改善箇所説明図

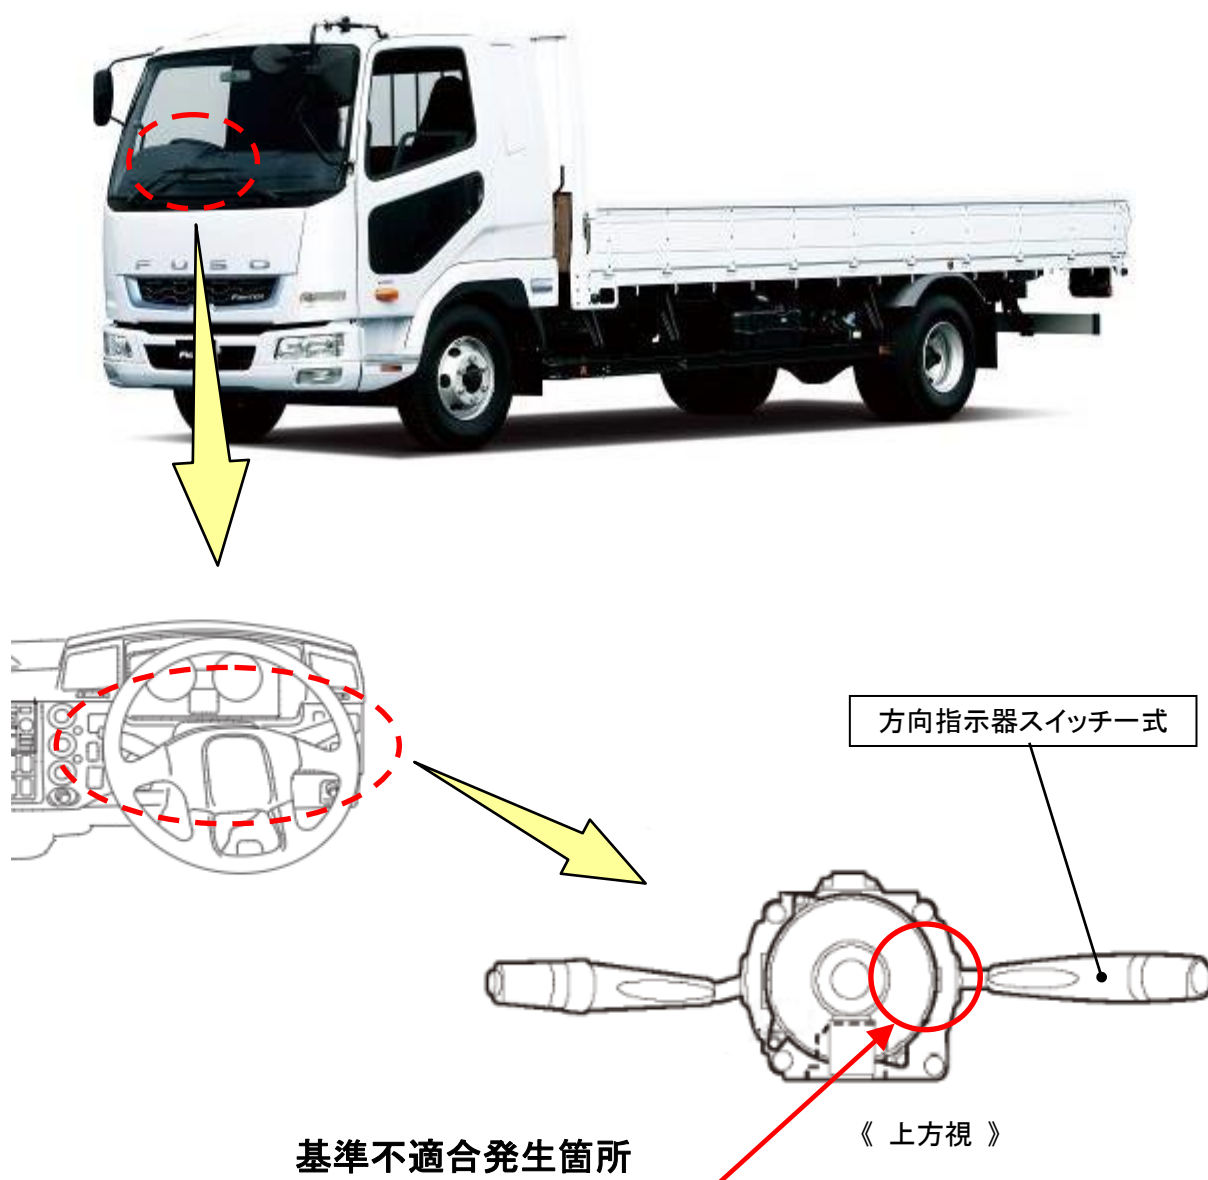
トラックの方向指示器スイッチにおいて、設計時の検討が不適切なため、耐塵性能が低いものがある。そのため、塵埃が侵入し接点表面に絶縁物質が生成されて導通不良が生じると、方向指示器が作動しなくなる。

全車両、方向指示器スイッチー式を対策品に交換する。

注：□ は、対策品に交換する部品を示す。
